DETERMINAZIONE DEL DIRIGENTE SERVIZIO VIA/VINCA 7 ottobre 2025, n. 432

[ID VIP 7802] - Parco agrofotovoltaico denominato "Faralli" da realizzare nel comune di Ascoli Satriano (FG), di potenza nominale pari a 96.072,21 KW ed un sistema di accumulo BESS di potenza pari a 40.000 KW. Istanza per il rilascio del Provvedimento di VIA ex art. 23 del D.lgs. n. 152/2006 e ss. mm. ii.

Relazione tecnica a supporto dell'istruttoria sul progetto

ID_VIP 7802

Figura 2 – Layout di progetto con numerazione dei campi

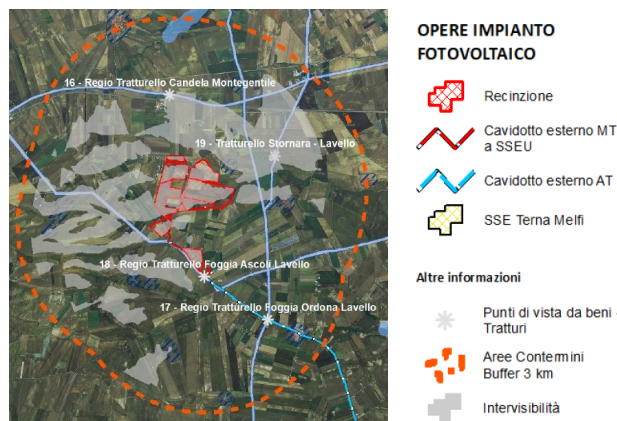
L'area di progetto relativa ai Campi 1, 2, 3, 5 e 6 è idonea ai sensi dell'art.20, co.8 lett. c- quater del D. lgs. 199/2021, mentre le aree dei Campi 4 e 7 risultano NON idonee ai sensi del medesimo articolo lett. c- quater.

- l'area di progetto concernente i Campi 1, 2, 3, 5 e 6 è conforme alle disposizioni dell'art. 20, comma 8, lettera c-quater del D. Lgs. 199/2021. Al contrario, le aree relative ai Campi 4 e 7 non soddisfano i requisiti stabiliti dal medesimo articolo, lettera c-quater;

Figura 5 – Inquadramento Vincolistico Componenti PPTR (l'area di progetto è evidenziata in giallo)

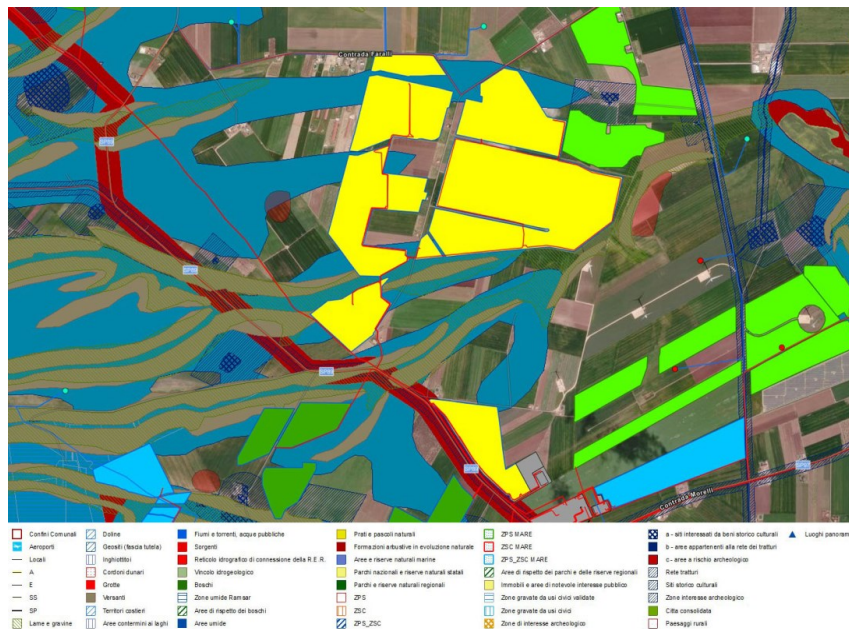
L'area dell'impianto dei Campi 1, 2, 3, 4, 5 e 6 **RICADE** tra quelle indicate come **non idonee** ai sensi del regolamento regionale n. 24 del 2010 (versanti (4 e 3), lame e gravine (4, 3 e 6), con visuali (tutti) e l'area del Campo 7 **RICADE** tra quelle indicate come **non idonee** ai sensi del medesimo regolamento (tratturo). In proposito, si veda l'immagine successiva.

- l'area relativa agli impianti dei Campi 1, 2, 3, 4, 5 e 6 risulta classificata come non idonea secondo le disposizioni del Regolamento Regionale n. 24 del 2010, in particolare per quanto concerne i seguenti aspetti: versanti (campi 4 e 3), lame e gravine (campi 4, 3 e 6), e con visuali (tutti). Contrariamente, l'area del Campo 7 è anch'essa classificata come non idonea ai sensi del medesimo regolamento, specificamente in riferimento alla categoria del tratturo;

Figura 6 - Uso del suolo nell'area di progetto con buffer di 500 m

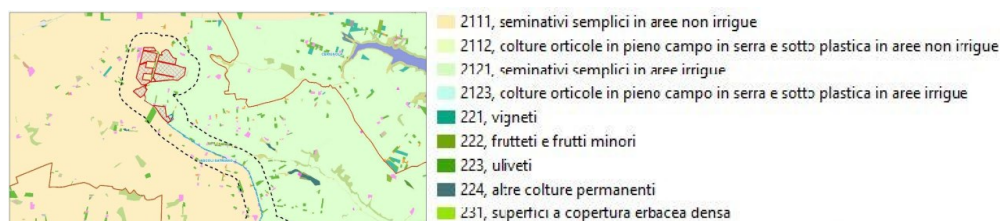
Come si evince dall'ortofoto e dalla ricognizione sul campo, l'area in esame è attualmente destinata alla coltivazione di cereali autunno-vernini (quali grano duro, avena e orzo), affiancati da colture leguminose (ceci e piselli) e/o orticole (broccoletti e pomodoro), nell'ambito di una rotazione colturale triennale o quadriennale (2.1.1 Seminativi in aree non irrigue e 2.1.2 Seminativi in aree irrigue). Inoltre, il proponente dichiara che, sebbene il sito del progetto ricada all'interno delle zone D.O.P., I.G.T. e D.O.C. della Provincia di Foggia, non sono state rilevate coltivazioni arboree né altre colture di pregio da segnalare, alberi monumentali o muretti a secco.

Figura 7 – Area d'impianto con l'indicazione del perimetro dell'AVIC (3 km)

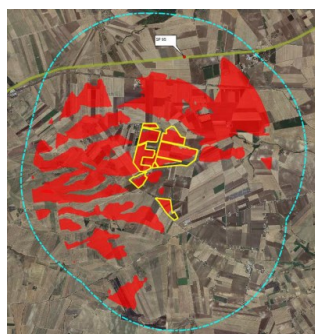
In conformità con la D.D. n.162, il proponente ha definito un'area di studio con un raggio di 3 km dall'impianto in questione, al fine di analizzare le componenti visivo-percettive utili per la valutazione dell'effetto cumulato. Dall'analisi è risultato che all'interno dell'Area di Visibilità dell'Impianto (AVIC) non sono stati identificati fondali paesaggistici, punti panoramici, fulcri visivi naturali o antropici, né strade panoramiche o di interesse paesaggistico secondo quanto previsto dal Piano Paesaggistico Territoriale Regionale (PPTR).
